RESOLUCIÓN de 4 de noviembre de 2022, de la Dirección General de Sostenibilidad, por la que se formula informe de impacto ambiental de sometimiento a evaluación de impacto ambiental ordinaria del proyecto "Concesión de aguas subterráneas y charca para riego de 28,94 ha de olivar y uso ganadero", en el término municipal de Olivenza, cuyo promotor es D. Antonio Antúnez Gómez. Expte.: IA20/0236. (2022063421)

Figura 2. Zonas de policía de cauces, instalaciones e infraestructuras.

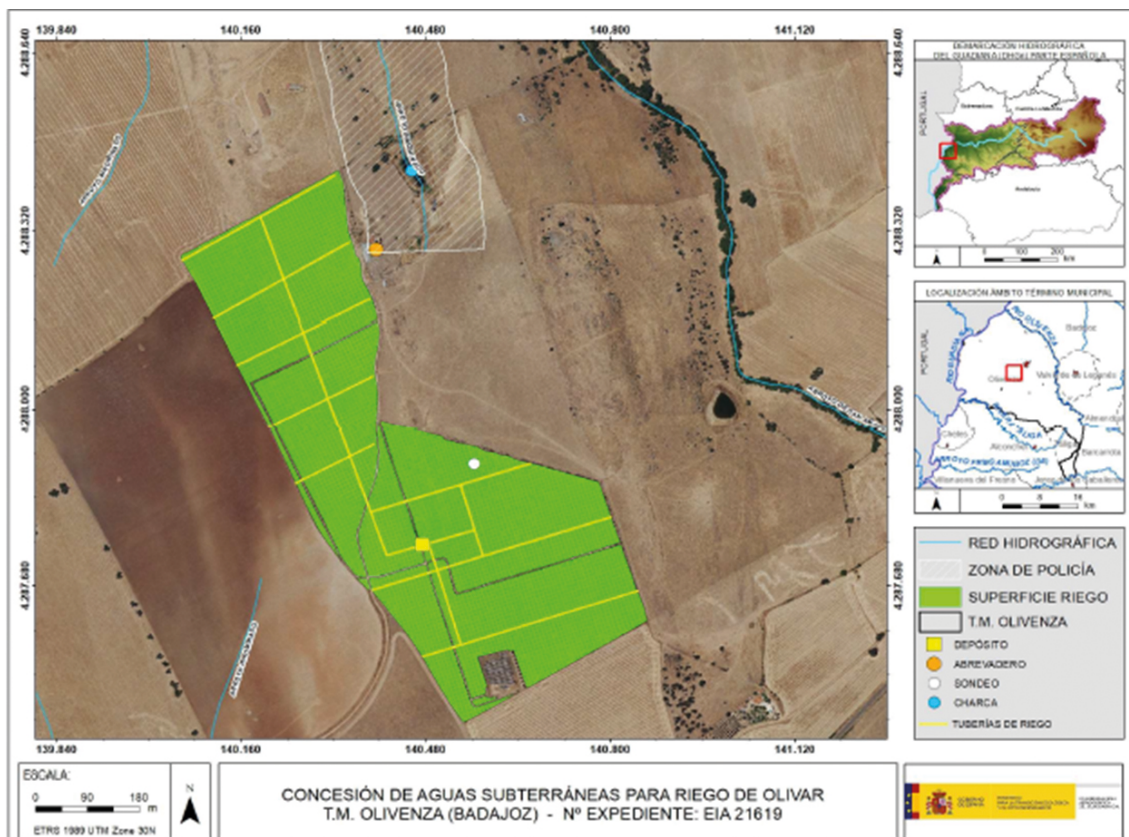
La Confederación Hidrográfica del Guadiana emite informe en el que indica que la charca se ubica en un arroyo tributario del arroyo de San Amaro, que constituye el DPH del Estado, definido en artículo 2 del Texto Refundido de la Ley de Aguas (TRLA), aprobado por Real Decreto Legislativo 1/2001, de 20 de julio, señalando que cualquier actuación que se realice en el DPH requiere autorización administrativa previa que, en este caso, se tramitará conjuntamente con la concesión de aguas públicas. En ningún caso se autorizará dentro del DPH la construcción, montaje o ubicación de instalaciones destinadas a albergar

personas, aunque sea con carácter provisional o temporal, de acuerdo con lo establecido en el artículo 51.3 del Reglamento del DPH. Las zonas de policía de cauces, así como la ubicación de las distintas instalaciones e infraestructuras del proyecto se señalan en el plano representado en la Figura 2.

En consecuencia, el Órgano de cuenca concluye que la concesión en trámite podrá otorgarse, en su caso, a partir de la captación de aguas subterráneas, exclusivamente, por lo que se informa desfavorablemente la presente actuación en los términos propuestos.
